質問事項 5
PL-5A改造 詳細

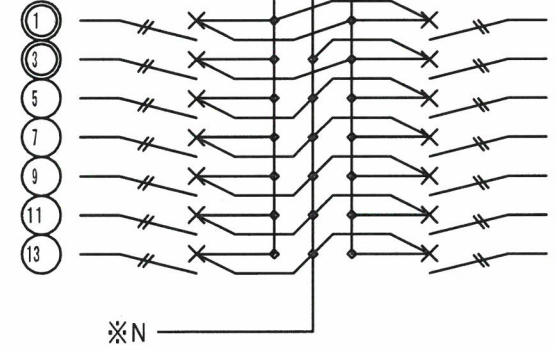
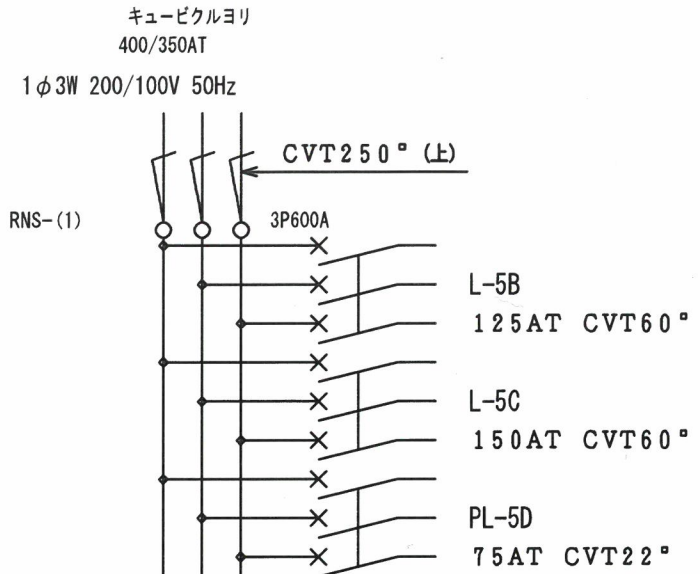
ラインヒータ制御盤へ ブレーカ増設
ELB3P 100AF100ATx1個
